Alette Beyers veg, del av gnr/bnr 100/158 og 100/159, tilbakemelding etter oppstartsmøte

Anbefaling om oppstart av privat reguleringsplanarbeid

Planens navn er Alette Beyers veg, del av gnr/bnr 100/158 og 100/159

Figur 1 Forslagsstillers foreslåtte planavgrensning

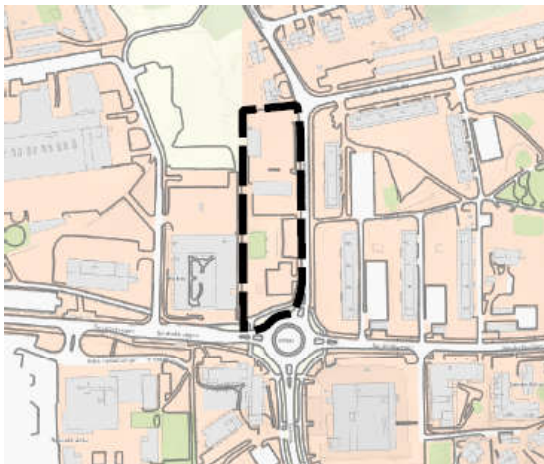
- Planområdet utvides for opparbeidelse av Alette Beyers veg med gang- og sykkelveg. Utvides til å omfatte hele bredden av Alette Beyers veg med overlapping av vegplan i krysset mot Waldemar Aunes veg og til rundkjøringen. Ta med tilstrekkelig område. Det kan eventuelt strammes inn senere.

Figur 6 Situasjonsplan

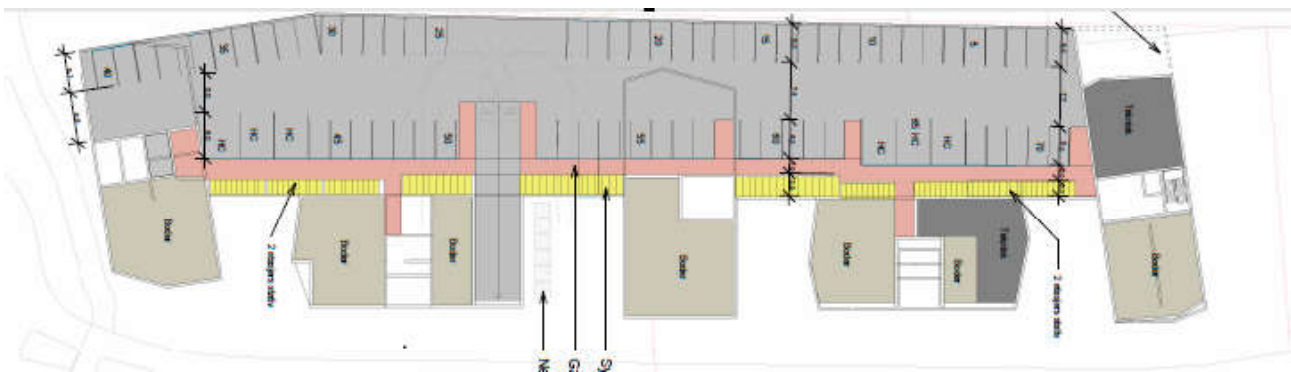
- Planting av trær bør prioriteres, på grunn av blant annet trærnes evne til å ta opp vann (bidra til overvannshåndtering), men også pga. avkjølende effekt for nabolaget og beboerne. Frodig bruk av bytrær og beplantninger kan endre områdets karakter og lokalklima, og bidra positivt til identitet for området. Bestemmelsene må sikre grønne kvaliteter innenfor hele planområdet med frodig bruk av bytrær og beplantning.

- Grønnstruktur over parkeringskjeller er utfordrende for å få en robust og variert vegetasjon som også inkluderer større trær og busker. Nok jorddybde og drift av uterom over p-kjeller, er viktig for å kunne lage gode uterom med flersjiktet vegetasjon og mulighet for planting av trær som kan vokse seg større. Krav til jorddybde over p-kjeller for robust og flersjiktet vegetasjon, inkludert større trær, bør sikres.

- Parkeringskjelleren kan gi utfordringer for god lokal overvannshåndtering. Lokal overvannshåndtering kan bidra med positive opplevelser/attraksjoner.

- Grøntrabatten mellom rundkjøringa og sykkelvegen er inntil 8 meter bred og bør kunne gjøres smalere. Dette arealet bør kunne bidra mer til å gjøre sentrum mer attraktivt.

- Gang- og sykkelvegen kan vurderes trukket noe nærmere rundkjøringen med formål å skape større og mer attraktivt felles byromsfunksjon. Se i tilfellet hvordan vegutformingen er regulert i planen r20160007, for Selsbakkvegen 37.

Figur 10 Utsnitt av situasjonsplan viser gjennomgående ferdselsåre tvers over planområdet

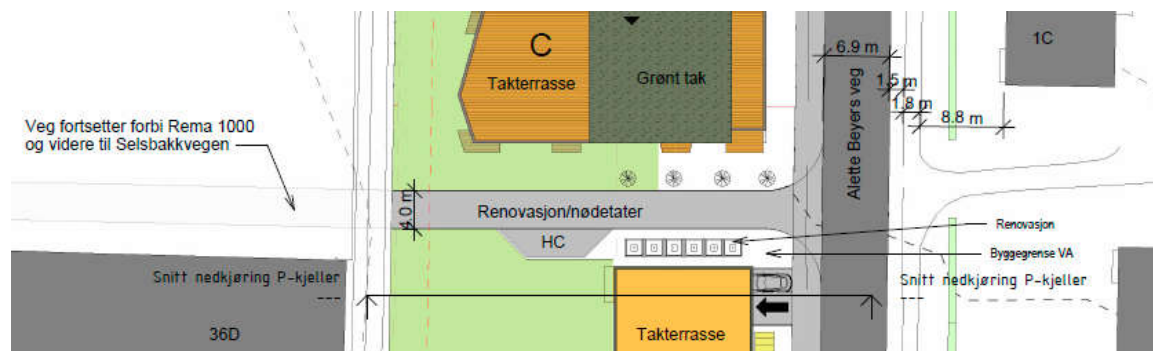
- Det er foreslått en gjennomgående kjørbare veg tvers gjennom planområdet og videre over nabotomten. Som det ble informert om i oppstartsmøtet tillater ikke naboene løsningen med kjøring over nabotomten, derfor utgår den skisserte løsningen.

- Foreslåtte grep med plassering av renovasjon og HC parkering og med gjennomkjøring over til nabotomten, sammen med viktig gangveg og hovedsykkelveg, fremstår som arealmessig gunstig, men det skaper en komplisert og uoversiktlig trafikksituasjon som ikke kan aksepteres.

- Dagens gangforbindelse tvers over planområdet mellom borettslaget og butikk og videregående skole, er svært viktig å sikre etablert med høy attraktivitet. Det er også et tydelig tråkk øst-vest på nordre del av tomte i forlengelsen av Waldemar Aunes veg som er gunstig for myke trafikanter.

- Det er i sykkelstrategien vedtatt en hovedsykkelveg gjennom Selsbakkhøgda borettslag sine eiendommer, og traséen som krysser planområdet anbefales derfor regulert som offentlig sykkelveg. Det er ikke avklart når forbindelsen vil reguleres/etableres, men den er ikke prioritert i denne Miljøpakkeperioden.

- En bystruktur med finmasket gang- og sykkelnett må sikres i planforslaget. Både gangveg tvers gjennom planområdet og snarvei lengst nord i planområdet bør sikres med tanke på å tilrettelegge for et tett nettverk av gangforbindelser. Forbindelsen gjennom planområdet mellom borettslaget og Rema/VGS anbefales som offentlig sykkelveg med fortau, $3 + 2 + 0,5 (2 \times 0,25) = 5,5$ meter, i påvente av tverrforbindelse Byåsen-Tempe, som vil gi høy sykkeltrafikk her. Byggegrense må trekkes langt nok fra vegen for sykkelanlegget gjennom planområdet, og denne viktige forbindelsen bør utformes med gode og grønne opplevelseskvaliteter som gjør det attraktivt for gående og syklende.
